Memo Vergunningsaanvraag Itero (2^e fase)

Onderwerp: Reactie aanvullende gegevens Itero (2^e fase)

Zaaknummer: Z2023-00002911

Aan: RUD Zuid-Limburg

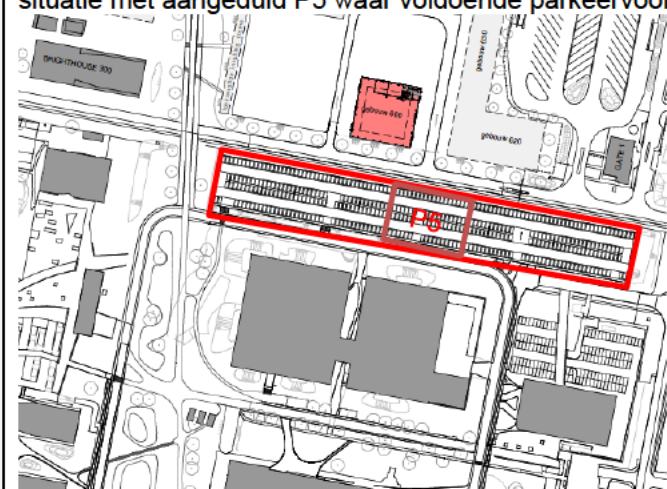
V.6b	Afdeling 3.6 Luchtverversing: In document 'Ventilatiestaat', firma Huygen, de dato 19 september 2023 zijn de gebruiksfuncties niet overal correct ingevuld, graag aanpassen.
-------------	---

A.6b	Zie ook de reactie op A.6a. Er is geen andere gebruiksfunctie als Industrie aangevraagd.
-------------	--

Constructieve Veiligheid

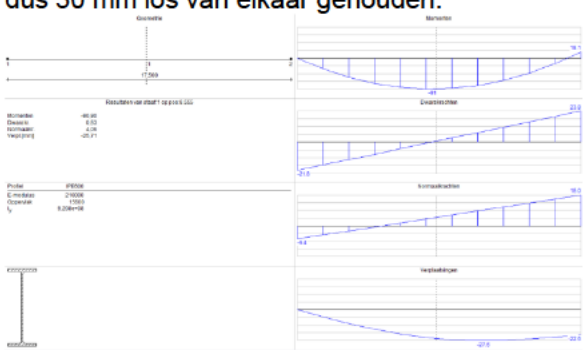
V.13a	<p>Artikel 2.2, lid 1 sub a en b, Mor: Constructieve veiligheid, ontvankelijkheidstoets:</p> <p>a. De volgende documenten ontbreken en nog moeten worden aangereikt:</p> <ol style="list-style-type: none"> i. de uitgangspunten van het constructieve ontwerp (zie 13b); ii. de gewichts- en stabiliteitsberekening, ook wel de hoofdberekening (zie 13c en 13d).
A.13a	Zie bij de betreffende vragen de antwoorden. In algemene zin zijn in documenten DO-0001 en DO-9001 alle uitgangspunten opgenomen die een relatie met het gebouw hebben.
V.13b	<p>De nieuwbouw van Itero plant op Chemelot betreft een BRZO inrichting (besluit risico's zware ongevallen). Dat betekent dat er wordt gewerkt met gevaarlijke stoffen en er gevaarlijke processen plaatsvinden waardoor er een omgevingsvergunning voor het milieu noodzakelijk is. Conform NEN-EN1991-1-7 inclusief nationale bijlage is gevolgklasse CC3 van toepassing. In de constructieve documenten ("MM20152_Document_DO-0001 d.d. 15-09-2023" van de firma Tielemans en "23.3667-01b Nieuwbouw Itero d.d. 14-09-2023" van de firma Step Engineering) wordt, zonder verdere motivatie, uitgegaan van gevolgklasse CC2b. Beide documenten zullen moeten worden aangepast naar gevolgklasse CC3 of er moet een schriftelijke motivatie worden ingediend waarin een risicoanalyse wordt uitgevoerd. De resultaten van deze risicoanalyse kunnen ertoe leiden dat lagere veiligheidsfactoren toegepast kunnen worden dan die horende bij CC3.;</p>

A.13b	<p>CC3 is niet van toepassing op de nieuwbouw van de Itero plant. De motivatie is onderstaand opgenomen:</p> <ol style="list-style-type: none"> 1) Volgens de door bouwbesluit aangestuurde artikel NB23 zou het gebouw ook ingedeeld kunnen worden in CC1. "geringe gevolgen ten aanzien van het verlies van mensenlevens en of kleine of verwaarloosbare economische of sociale gevolgen voor de omgeving." De voorbeelden in NB24 zouden hier best bij kunnen passen. 2) NB 24 wordt niet aangestuurd door de norm. Dus volgens het Bouwbesluit is er geen reden om überhaupt uit te gaan van onderstaande tekst uit het voorbeeld uit NB24, wat door de RUDZL wordt aangehaald als reden om gebouw in te delen in CC3. 3) Ondanks dat NB24 niet is aangestuurd door het bouwbesluit, is ook nog het woordje "en" belangrijk in onderstaande zin. Zie onder gemarkeerd met onderstreping en vet gedrukt. <p>"Industriegebouwen voor gevaarlijke stoffen en/of processen zijnde onderdeel van een inrichting waarvoor een omgevingsvergunning voor het milieu noodzakelijk is <u>en</u> waarvan het bezwijken van het gebouw kan leiden tot het betreffende ongewenste milieueffect"</p>
